**RESOLUCIÓN CNEE-204-2024**  
**Guatemala, 26 de agosto de 2024**  
**LA COMISIÓN NACIONAL DE ENERGÍA ELÉCTRICA**

## **ANEXO RESOLUCIÓN CNEE-204-2024**

### **Observaciones al Informe de Etapa G1 "Estudio Tarifario, propuesta del Distribuidor" Distribuidora de Electricidad de Oriente, Sociedad Anónima (DEORSA)**

Fuente: Base de datos MS Access "DR\_1000055\_S\_GDR"

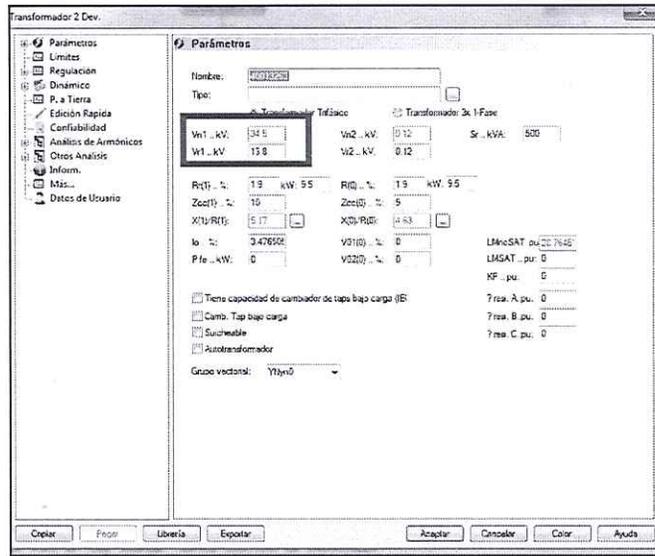
- En Neplan se indica el error en el transformador de 2 devanados identificado como 40174502 de **13.8/0.12 kV** con "Sr" igual a 500 MVA que está conectado del nodo mt\_798375\_1636741 de **34.5 kV** al nodo bt\_798375\_1636741 de **0.12 kV**.

- El error consiste en que el voltaje primario de los transformadores es de 13.8 kV y el voltaje de los nodos en los cuales se conectará el primario del transformador está definido con un voltaje de 34.5 kV, por lo que Neplan no hace la convergencia debido a esta diferencia de voltajes. **Este error se muestra en 412 de 413 transformadores que existen en la base de datos.mdb.**

- Para el Informe G2 corregir todos los errores de referencia presentes en el archivo "DR Unidades Constructivas.xlsm".
- Para el Informe G2 realizar todas las correcciones pertinentes a los archivos que contienen la información de los circuitos de la Distribuidora (Base de Datos MS Access), ya que se detectaron errores en estos que no hacen posible realizar la tarea de supervisión y replica de esta Comisión, adicionalmente, todos los archivos deberán ser entregados en formato Neplan (.nepprj) de manera individual y tomando en cuenta las consideraciones expuestas y las de la Observación 27.

Etapa: G1 (A1), Excel: "DR\_Proj Global y Espacial.xlsx". Hoja: Autoproductores.

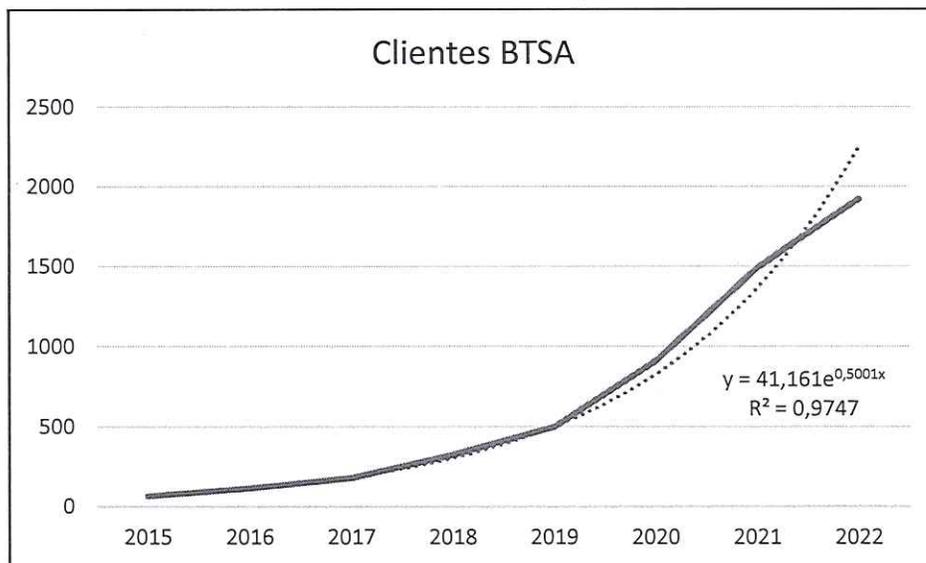
Al revisar la metodología utilizada para obtener el pronóstico del número de clientes en la categoría BTSA, se puede observar que el crecimiento sigue un comportamiento exponencial, tal como se muestra en la siguiente gráfica:

Si bien es cierto, la categoría BTSA presenta un incremento acelerado en el número de usuarios, característica que es habitual especialmente en los primeros años de las nuevas categorías, se puede observar que la metodología empleada para el pronóstico de clientes BTSA es muy similar a la del VAD vigente. Al analizar los resultados planteados en esa ocasión con los valores actuales se observa lo siguiente:

Basados en el numeral 2.3.1 de los Términos de Referencia, se requiere al Consultor de la Distribuidora utilizar el modelo planteado por la CNEE, en el análisis de esta observación, para el pronóstico del número de usuarios de la categoría BTSA, dicha proyección se considera más apropiada para la categoría expuesta, que la presentada por el Consultor de la Distribuidora.

Etapa: G1 (A1), Excel: "DR\_Proj Global y Espacial.xlsx". Hoja: Autoprodutores

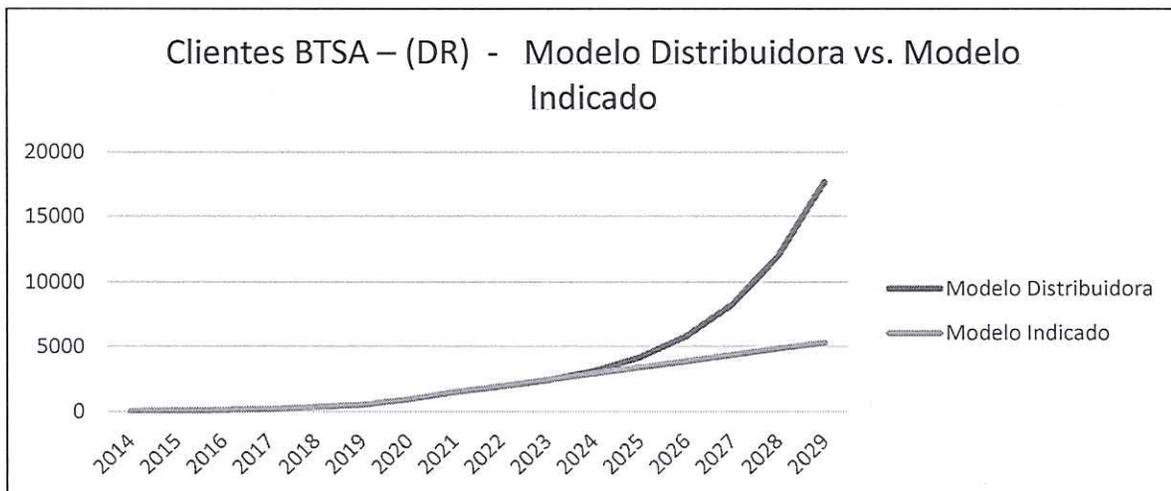
Nuevamente, el comportamiento exponencial planteado por el Consultor de la Distribuidora no corresponde al comportamiento histórico del número de usuarios de la misma, como quedó demostrado.

La CNEE plantea el siguiente modelo para el comportamiento de usuarios BTSA:

$$y = 485.2x - 9$$

Archivo: “DR\_Informe Etapa A2”

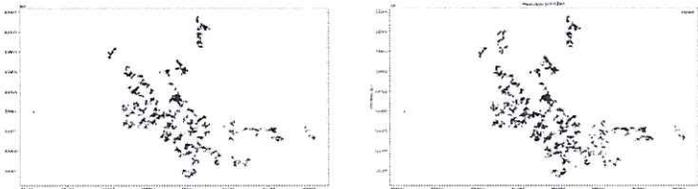
Dentro de la información presentada por el Consultor de la Distribuidora, el cuadro presentado en la página 7 del punto 2.3.2 (Crecimiento Vertical y Horizontal) se puede observar la variable “superficie de área servida”:

Caseta de Control presentada por el Consultor

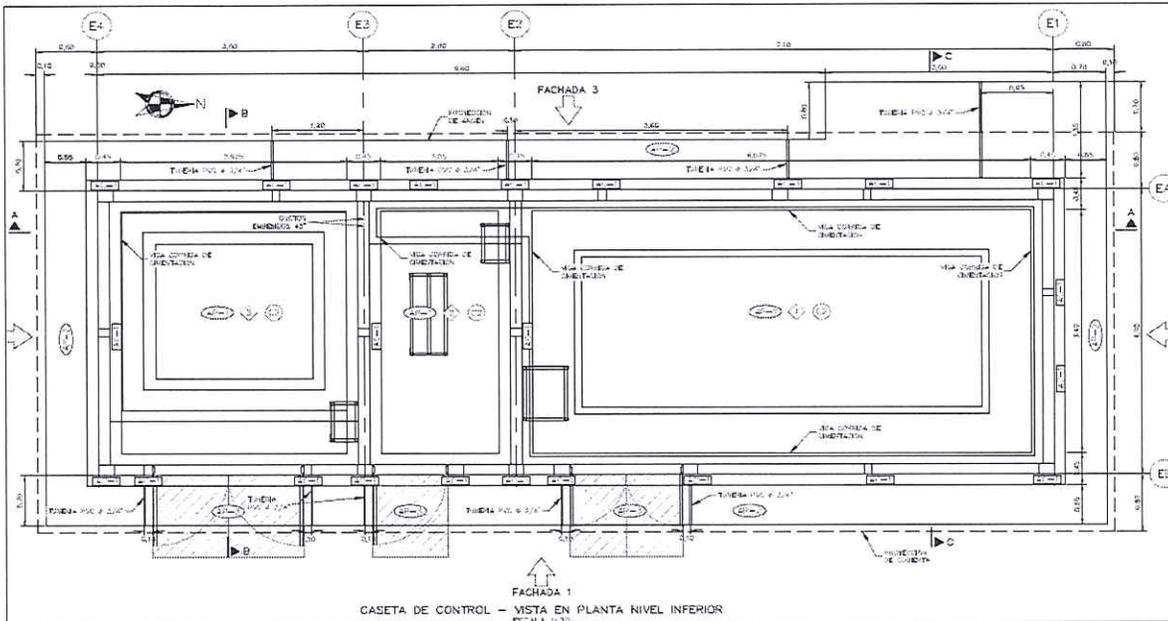
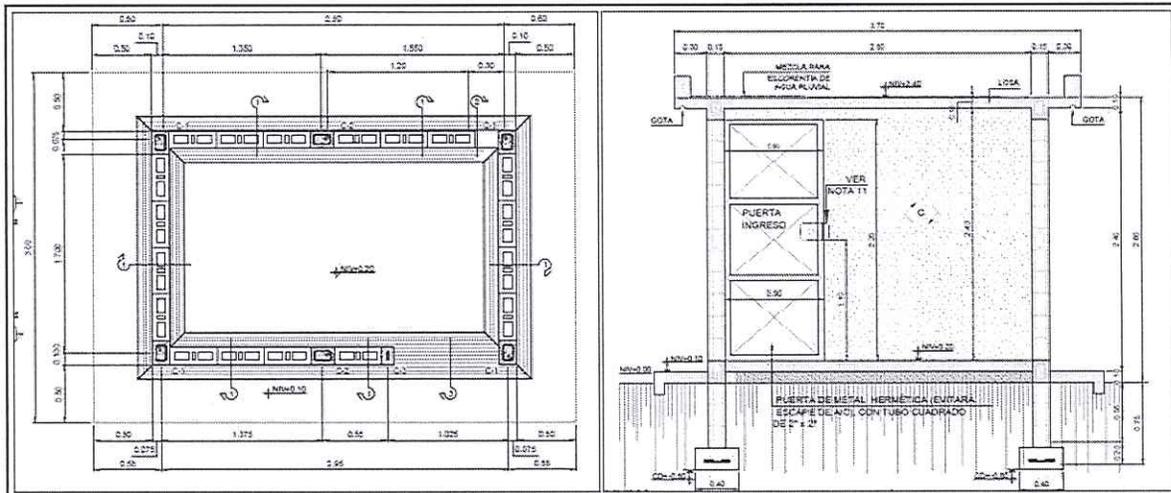
Posterior a la revisión del material de soporte presentado por el Consultor de la Distribuidora, se verificó que las dimensiones propuestas para la caseta de control, así como el hecho de que no contendrá el equipo de control de los reconectores (ya que este se encuentra en el patio de maniobras) es posible identificar que esta estructura no corresponde en su totalidad a una Caseta de Control Típica. Esta edificación debe corresponder, con base a lo expuesto en el inciso 24.7 del artículo 24 de las Normas Técnicas de Diseño y Operación de las Instalaciones de Distribución -NTDROID-, a una Sala de Baterías (que incluye tableros de protección para circuitos AC/DC de SSAA), la cual probablemente contenga los bancos de baterías, equipo de protección asociados a los bancos y equipo de comunicación.

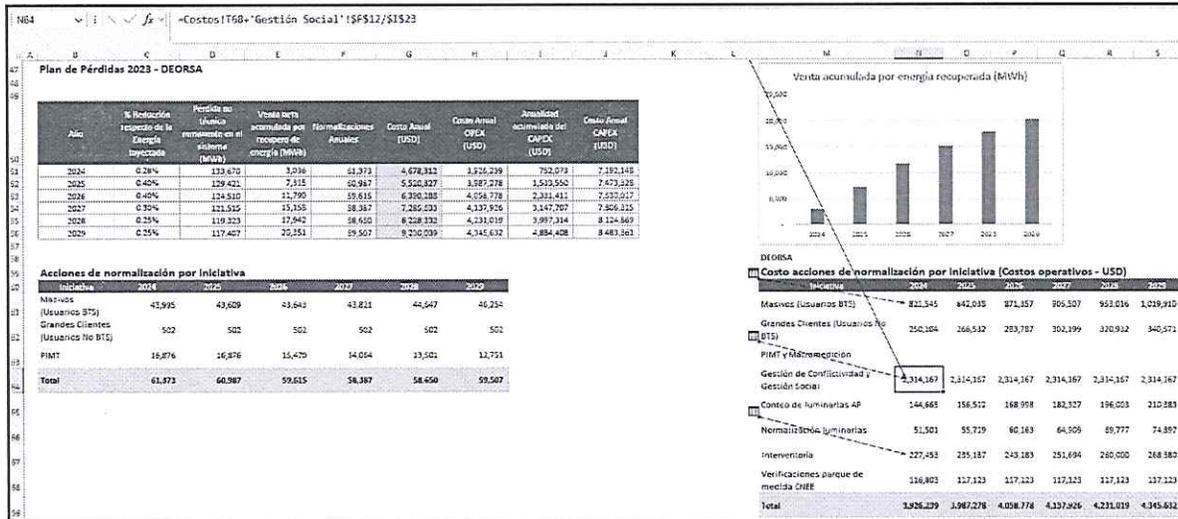
Beneficios Comerciales: Descuento sobre deuda de clientes. Esta partida está en el orden de 6 millones de quetzales anuales para DEORSA, constituyendo un monto que se trasladaría de un grupo de usuarios a otro, incumpliendo de esta manera lo dispuesto en la Ley General de Electricidad; por lo que, no es viable la inclusión de esta partida en ningún caso.

Adicional a lo anterior, en la revisión del modelo de cálculo presentado por el Consultor de la Distribuidora, se encontró un error considerable que duplica el monto de esta partida, la cual no es procedente; generando en la práctica un monto de casi 7 millones de dólares al año, a la anualidad a trasladar a los usuarios de la Distribuidora.

Referentes a la Gestión de Pérdidas No Técnicas y con la estructura propuesta en el estudio actual, los resultados planteados por el Consultor de la Distribuidora, no se considera viable la inclusión de este programa dentro de los costos de distribución para el siguiente quinquenio. Podrá ser reconocido como parte de los costos de distribución, siempre y cuando su propuesta de inversión se justifique que sea óptimamente dimensionada y económicamente adaptada para prestar el servicio que se requiere, retirando para ello, de la parte de Gestión Social, la partida de Beneficios Comerciales, especificando las demás partidas de dicho programa conforme el detalle requerido por los Términos de Referencia y planteando una meta de reducción del nivel de pérdidas no técnicas de acuerdo a lo indicado en el cuadro de proyección denominado "**Proyección de Pérdidas No Técnicas Máximas (MWh/Año)**", valor que será el límite de eficiencia máximo a partir del cual deberá iniciar cualquier análisis que se efectúe en el Quinquenio de 2029 a 2034.
